Werfverslag 17

Vergadering van 09/06/2017

2807.15.STR

betreft.: **Gevelrenovatie**  
projectlocatie: Zeedijk 341, 8430 Middelkerke

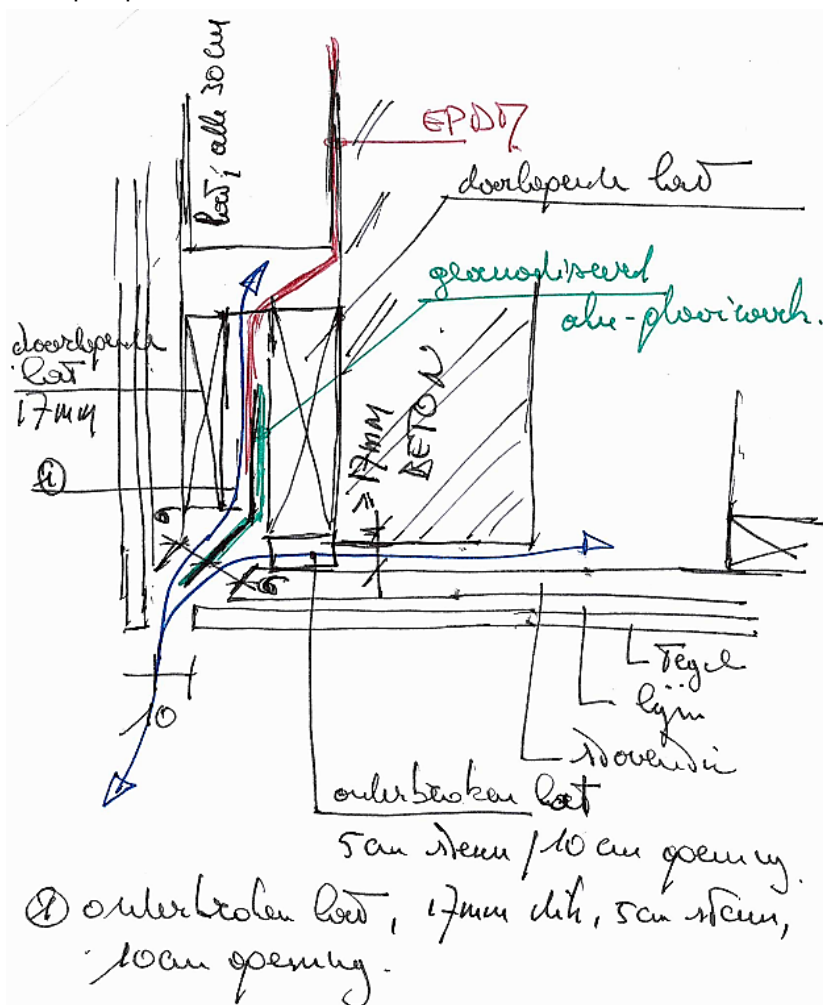
7. Details hoek balkonbekleding dient te zorgen voor de ventilatie van het plafond en het balkonfront + drainage van het water ter hoogte van het balkonfront.

Principe opbouw detail :

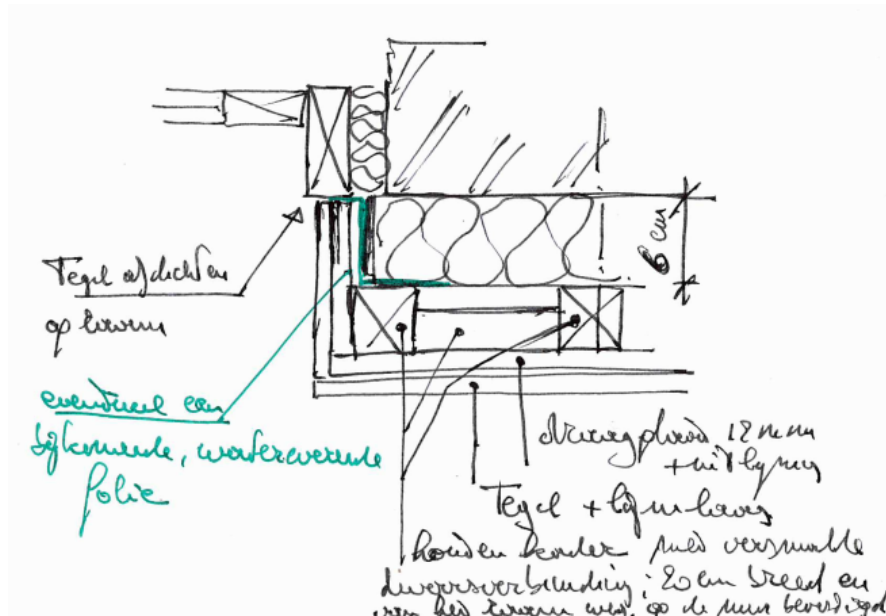
- isolatie wordt beperkt tot 6cm overall;
- de betonbalk boven het raam is sterk aangetast op de wapening (er is geen dekking); een aangepast herstel dringt zich op:
  - roestend ijzer vrij maken ( $\geq 1$  cm rondom);
  - ijzer blank zetten;
  - opgieten met een vullend en roestwerend product.

- RW-pijp zal moeten vervangen worden (huidig model is onbetrouwbaar op vlak van waterdichtheid).  
Te vervangen door een PE-buis met gelaste verbindingen + waterdicht aansluiten op de bestaande tapbuis;  
Bestaande tapbuis =  $\varnothing 80$ ; afvoer wordt  $\varnothing 90$ .  
Buis in de muur verwerken op 15 mm afstand en de buis rondom afschermen / werken met isolatieschuim;
- de aansluiting van de waterdichting op de ramen is heden onvoldoende (openstaande voegen) en dient afgewerkt te worden). Bij voorkeur gebeurt dit met PEC 3000 (RAP-Industries);
- zijdelingse afdichting van de ramen:

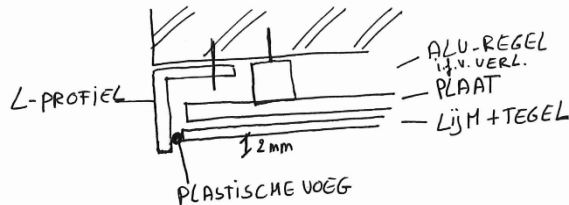
- bekleding op het metselwerk links en rechts (komt op circa 67 cm na uitdijking op het dagvlak naar het raam (15 mm speling + lijmvoeg in functie van het uitlijnen, 20 mm plaat, 10 mm lijmvoeg + tegel) waardoor tegels van 33 cm tot een bijkomende voeg leiden.

Bij tegels 50 / 1000 blijft men beperkt tot één voeg (tegel van 50 + 17).
